SERVICIO PROVINCIAL DE
COSTAS EN GIRONA

ASUNTO: Informe técnico. Clasificación del suelo a la entrada en vigor de la LC del municipio Cadaqués.

ASUNTO: Solicitud de modificación de la Servidumbre de Protección en varios tramos del término municipal de Cadaqués conforme lo dispuesto en el Artículo 23 y la disposición transitoria tercera punto 3 de la Ley 22/1988, de Costas.

- PROPUESTA DE MODIFICACIÓN NÚMERO 2:

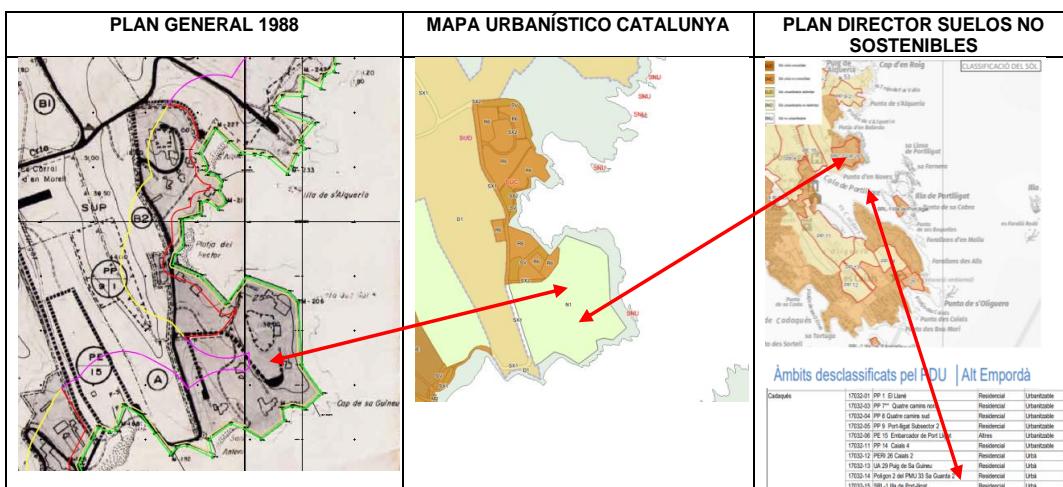
Mantener la SP a 100 metros del DPMT:

Se propone mantener la Servidumbre de Protección representada en el VISOR a 100 metros respecto del DPMT aunque en el Plan General de Cadaqués el suelo estuviera clasificado como suelo urbanos ya que esta zona, ha sido desclasificada por el Plan Territorial de los Suelos No Sostenibles de la provincia de Girona y en la **actualidad** está **clasificado como Suelo No urbanizable**:

- PROPUESTA DE MODIFICACIÓN NÚMERO 5:

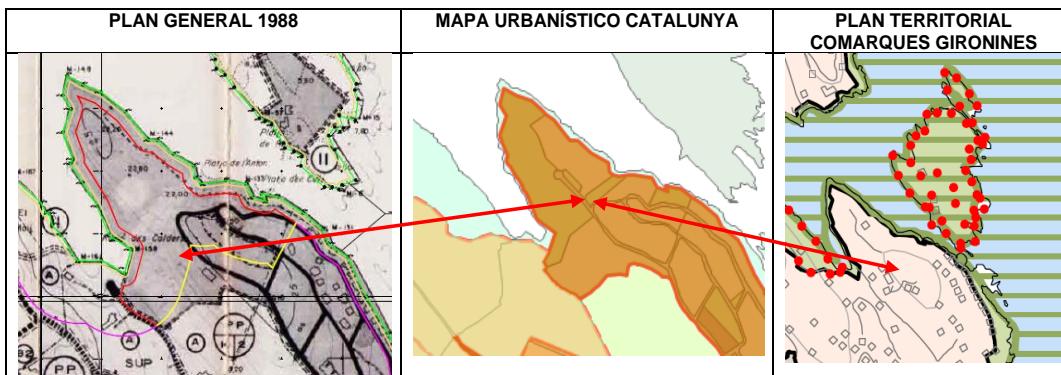
Modificar la SP y grafiarla a 20 metros del DPMT:

Se propone modificar la Servidumbre de Protección representada en el VISOR, que está grafiada a 100 metros con respecto del DPMT y grafiarla a 20 metros, teniendo en cuenta que en esta zona, el suelo estaba **clasificado como urbano por el Plan General de Cadaqués**, a la entrada en vigor de la Ley de Costas y que, en la actualidad, sigue estando **clasificado como suelo urbano**:

- PROPUESTA DE MODIFICACIÓN NÚMERO 6:

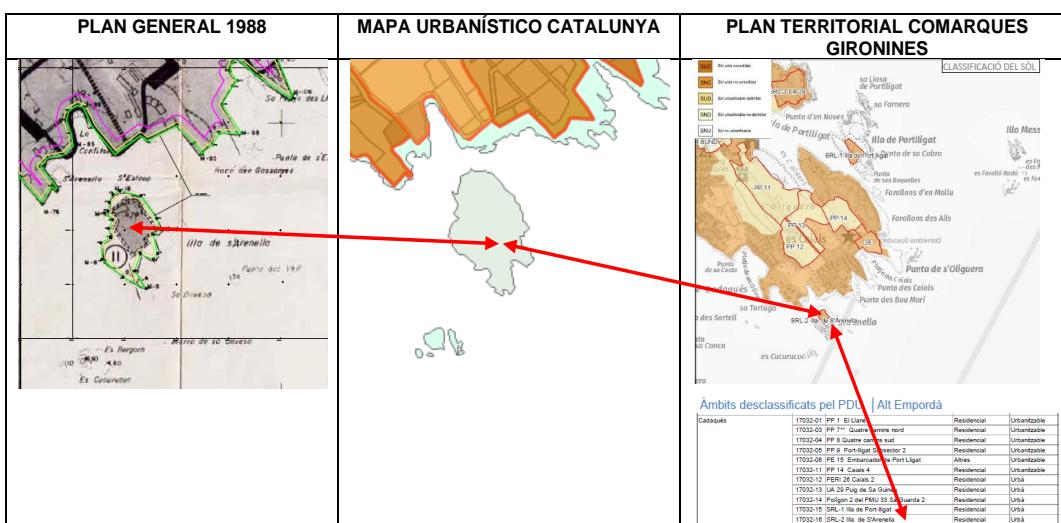
Mantener la SP a 100 metros del DPMT:

Se propone mantener la Servidumbre de Protección representada en el VISOR a 100 metros respecto del DPMT aunque en el Plan General de Cadaqués el suelo estuviera clasificado como suelo urbanos ya que esta zona, ha sido desclasificada por el Plan Territorial de les Comarques Gironines y en la **actualidad está clasificado como Suelo No urbanizable dentro de la Red Natura 2000 y el Plan Especial de Interés Natural**.

- PROPUESTA DE MODIFICACIÓN NÚMERO 7:

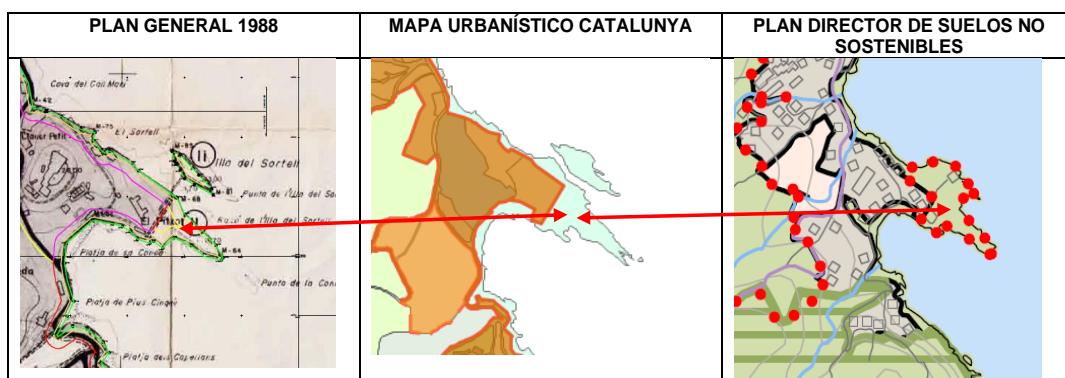
Ajustar la SP al límite del suelo urbano:

En esta zona el suelo estaba clasificado como urbano por el Plan General vigente a la entrada en vigor de la Ley de Costas y sigue estando clasificada como suelo urbano. En cualquier caso, se ha detectado que la Servidumbre de Protección representada en el VISOR no está correctamente ajustada al límite del suelo urbano. Se propone ajustar el visor al límite del suelo urbano y alejar la SP respecto del DPMT al estar una pequeña parte del suelo que confronta con el mar, clasificado como **Suelo No urbanizable**.

- PROPUESTA DE MODIFICACIÓN NÚMERO 8:

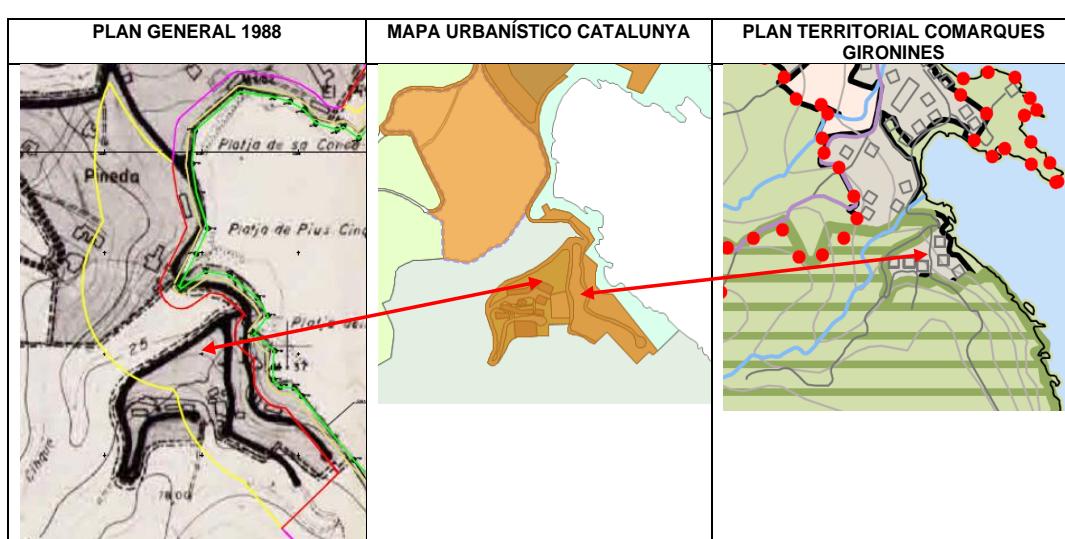
Modificar la SP y grafiarla a 20 metros del DPMT:

Se propone modificar la Servidumbre de Protección representada en el VISOR, que está grafiada a 100 metros con respecto del DPMT y grafiarla a 20 metros, teniendo en cuenta que en esta zona, el suelo estaba **clasificado como urbano por el Plan General de Cadaqués**, a la entrada en vigor de la Ley de Costas y que, en la actualidad, sigue estando **clasificado como suelo urbano**:
